DIREZIONE GENERALE ARCHEOLOGIA, BELLE ARTI  
E PAESAGGIO  
SERVIZIO V

*Oggetto:* **[ID\_VIP: 8252] SS675 Umbro-Laziale.** "Sistema infrastrutturale del collegamento del porto di Civitavecchia con il nodo intermodale di Orte. Tratta Monte Romano Est - Civitavecchia. 1° stralcio Monte Romano Est - Tarquinia".

**Parere tecnico istruttorio della Direzione generale Archeologia, belle arti e paesaggio (ABAP).**

**Fig.3** sintesi delle alternative progettuali del tracciato per il "primo stralcio" nord – viola e sud – verde, sovrapposte alle Tavv.B e C del PTPR

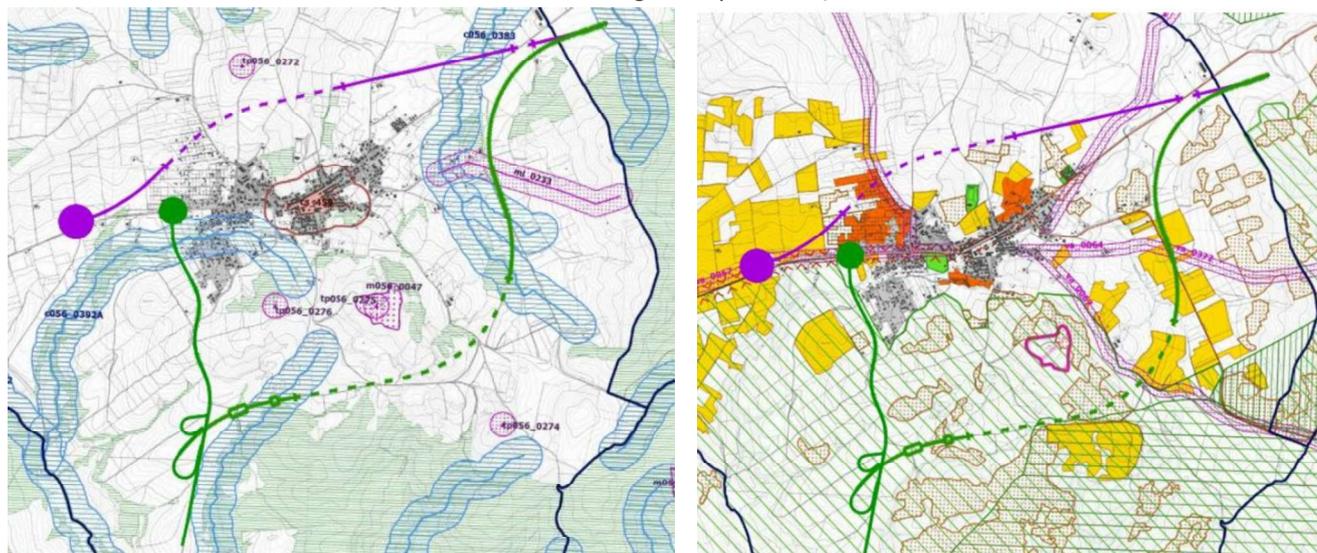
**PRESO ATTO** che nella documentazione presentata il Proponente dichiara che dal confronto tra i due tracciati alternativi (cfr. Fig.3), sia con riferimento agli aspetti ambientali che culturali-paesaggistici, emerge come la soluzione di progetto sia fortemente da preferire, in considerazione di una estensione e complessità infrastrutturale inferiore da cui deriva, in particolare in relazione agli impatti sul paesaggio, una minore interferenza con aree e beni tutelati, indicata nella tabella 1 di seguito riportata, presentata nell'elaborato T00IA10AMBRE03\_A;

**Fig.5** stralcio del tracciato in progetto in prossimità dello Svincolo di Monteromano est (approssimativamente tra la progressiva 35-850 e 54-325) e con riferimento all'interferenza con i "beni paesaggistici" individuati nella Tav. B del PTPR.

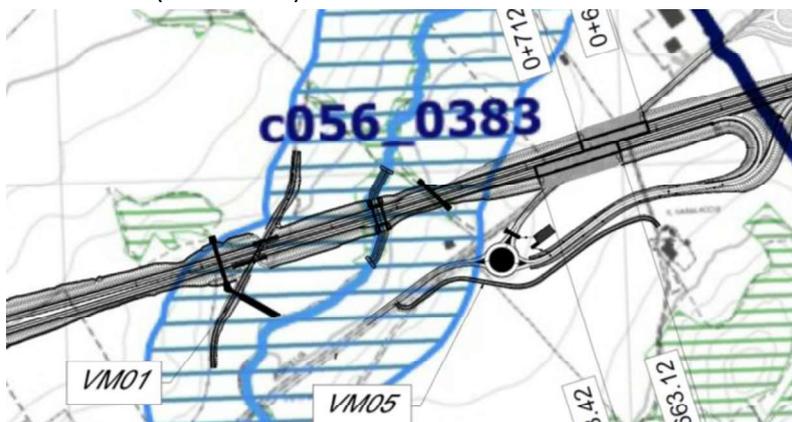
**RILEVATA**, altresì, in sede istruttoria che la notevole concentrazione di interventi modificativi relativi alla realizzazione dello svincolo di Monte Romano Est (cfr. Fig.5) contribuisce a creare un quadro particolarmente critico in considerazione dell'interferenza con alcuni beni paesaggistici tutelati *ope legis*, di seguito esplicitata:

- **"Fosso Lavatore" (c056\_0383)**

- Porzione del tracciato principale a doppia carreggiata dalla progressiva 35-850 e 54-1325;
- viabilità di cantiere: "area di occupazione Temporanea AT.01"
- Porzione della viabilità VM05
- ST01 Sottovia
- VM01 - Viabilità
- TS04 - Tombino Scatolare VS01 (l=15 m)
- TM01 - Ponticello Fosso Lavatore (12x6 m)
- TS02 - Tombino Scatolare (2x2 L=45m)

Fig. 6 stralcio della tav.A del PTPR aree di visuale

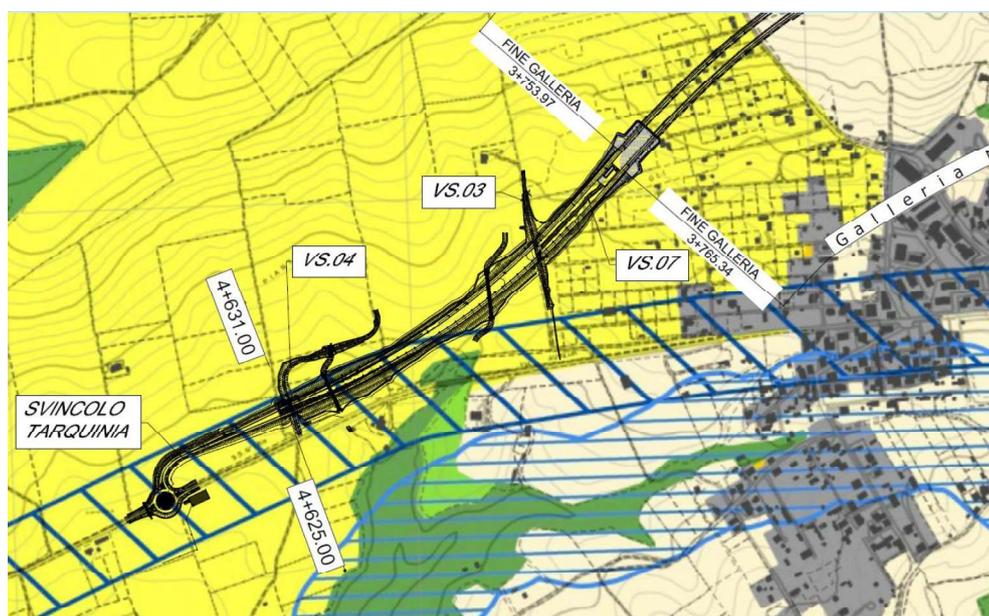
- relativamente alla visuale tutelata dal tracciato storico della S.S.1-bis (cfr. Fig.6), si evidenzia che essa risulta in diretta relazione visuale con il tratto della nuova infrastruttura relativo all'intera galleria artificiale e alla sua prosecuzione fino al nuovo svincolo di Monte Romano ovest/Tarquinia, sovrapponendosi alla fascia per oltre metà della lunghezza del tracciato tra la fine della galleria e lo svincolo, che l'intervento risulta non conforme alle previsioni dell'art.50 delle norme del PTPR che, al co.3 prescrive: *“La tutela del cono visuale o campo di percezione visiva si effettua evitando l'interposizione di ogni ostacolo visivo tra il punto di vista o i percorsi panoramici e il quadro paesaggistico. A tal fine sono vietate modifiche dello stato dei luoghi che impediscono le visuali anche quando consentite dalla disciplina di tutela e di uso per gli ambiti di paesaggio individuati dal PTPR, salvo la collocazione di cartelli ed insegne indispensabili per garantire la funzionalità e la sicurezza della circolazione”*;

Fig.7. Stralcio planimetria di dettaglio interventi opere a verde (Tav. 1/2) T00IA01AMBPP03\_B

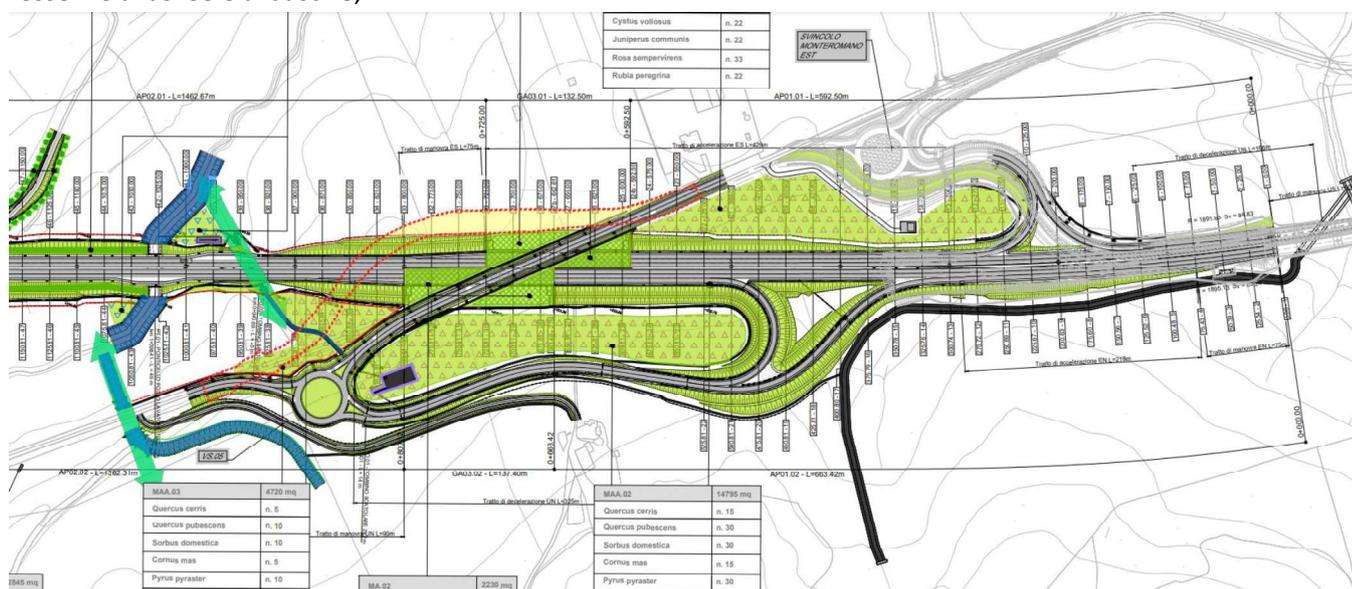
modifiche apportate, in particolare sulle tavole delle “opere a verde”, si rileva come le medesime costituiscano un repertorio tipologico e non l’approfondimento progettuale specificamente richiesto da questo Ministero.

In particolare si segnala che la risoluzione delle interferenze della nuova infrastruttura con il corso d’acqua tutelato necessita di una rappresentazione tecnica in scala adeguata (con sezioni sia longitudinali che trasversali) che non si rilevano nelle informazioni fornite con la Tavola denominata “T00IA01AMBPP11\_A. Inserimento paesaggistico ambientale. Dettaglio interventi opere a verde - Fosso Levatore” che oltre a non illustrare il rapporto diretto Fosso/infrastruttura, non essendo incardinate sul rilievo dello stato di fatto, non consentono di definire e valutare l’impatto sul corso d’acqua;

- sono state recepite nella documentazione fornita ad integrazione, in particolare nell’elaborato T00IA01AMBRE01\_B “Relazione descrittiva interventi di inserimento paesaggistico e ambientale”, alcune delle indicazioni progettuali di questo Ministero finalizzate a ridurre l’impatto dell’opera sul contesto paesaggistico di riferimento;
- negli elaborati T00IA01AMBPP03\_B e T00IA01AMBPP04\_B è stato meglio rappresentato e implementato il progetto di ripristino delle aree occupate e delle sistemazioni a verde, delle aree intercluse tra i nuovi elementi infrastrutturali progettati (rampe, rotatorie, sottovia, ecc) mediante opere di inerbimento, reimpianto di essenze arboree e arbustive;

Fig. 8. Planimetria d'insieme dell'ubicazione delle aree di cantiere con i rispettivi collegamenti viari T00IA01AMRE04\_A

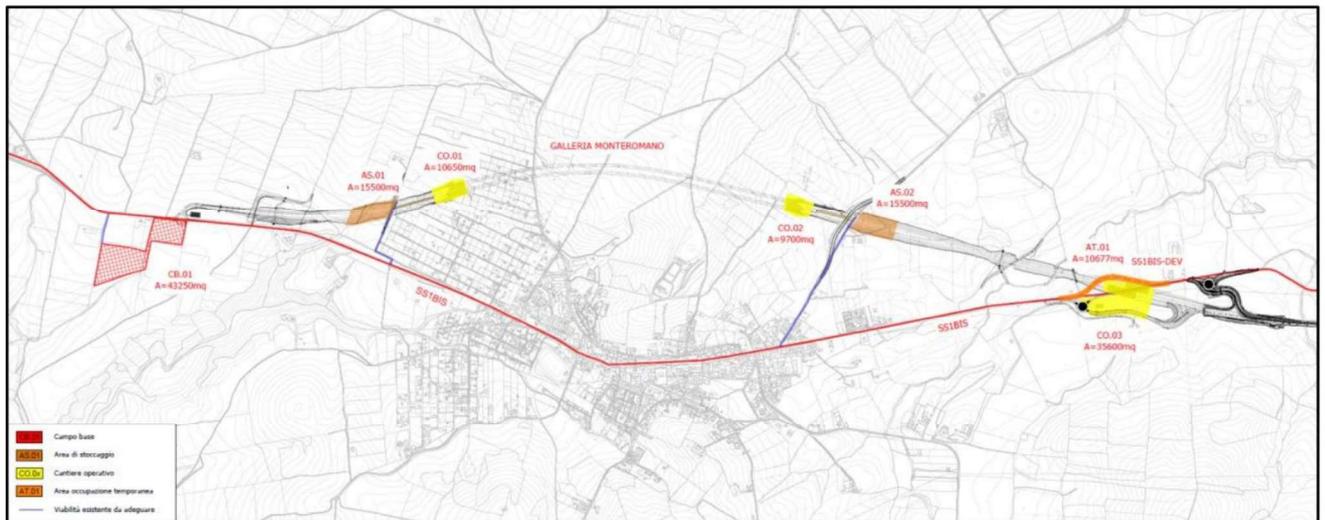
**CONSIDERATO** con riferimento all'approfondimento progettuale relativo alla Cantierizzazione (di cui al **punto f**) della richiesta di integrazioni MIC), che, sebbene, la scelta iniziale di ubicare le aree di cantiere prevalentemente in corrispondenza del nuovo tracciato dell'infrastruttura di progetto, si ritiene condivisibile in relazione all'obiettivo della riduzione del consumo di suolo, come l'utilizzo della viabilità esistente, seppure adattata alle esigenze dell'uso degli spazi, dall'analisi dei contenuti del documento aggiornato “*T00IA10AMBRE05-B, SIA – parte5 – Gli impatti della cantierizzazione*” e dai riscontri tecnici riportati nel cap.4.4. e 4.7. della *Relazione di riscontro* (cfr. documento T00IA10AMBRI01\_A) presentati, restano tuttavia delle perplessità con riferimento alla configurazione complessiva delle aree e delle strade (di cantiere) e la loro raggiungibilità (rispetto all'uso dedicato – come pista di cantiere - di una viabilità esistente) alla nuova realizzazione dei tratti provvisori di collegamento rispettivamente tra AS\_01 e CO\_01 e tra AS\_02 e CO\_02, che non sono oggetto di alcun tipo di quantificazione e indicazione specifica, e alla conseguente gestione della loro mitigazione nel corso dell'intero periodo di realizzazione delle opere;

**RITENUTO**, pertanto, che risulti ancora mancante la più approfondita definizione progettuale delle aree e delle piste di cantiere e degli spazi di servizio ad esse correlate, già richiesta ai fini delle valutazioni di competenza;

Fig. 9. Planimetria di dettaglio del campo base CB\_01

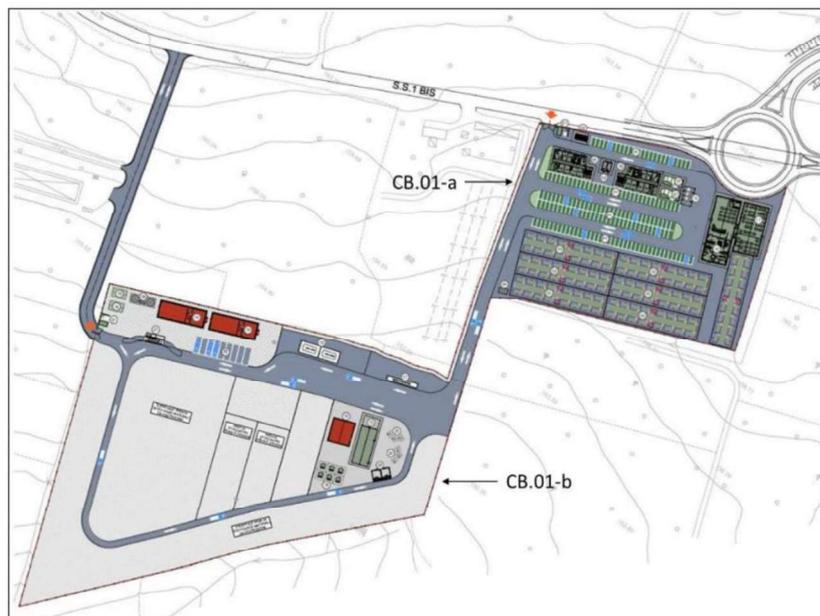
**CONSIDERATO**, in particolare, in relazione alle sue grandi dimensioni e alla portata delle strutture che deve contenere, la significatività degli impatti dell'area di cantiere denominata CAMPO BASE CB\_01, che verrà utilizzata per un periodo molto lungo, anche per la realizzazione di una parte del secondo stralcio del progetto, ancora da autorizzare;

**CONSIDERATO**, inoltre, con riferimento alla medesima richiesta che quanto riportato da Proponente nel capitolo 4.7 della *Relazione di riscontro*, che non è stato fornito lo studio di un'alternativa localizzativa relativa al cantiere Campo Base CB\_01, "in un'area localizzata a Nord del tracciato di progetto che eviti l'attraversamento dei flussi di cantiere della SS1-Bis", né tanto meno "l'inserimento di opere di mitigazione provvisoria per l'area del "campo base", ritenute necessarie in quanto si presume sarà utilizzata anche per il secondo stralcio
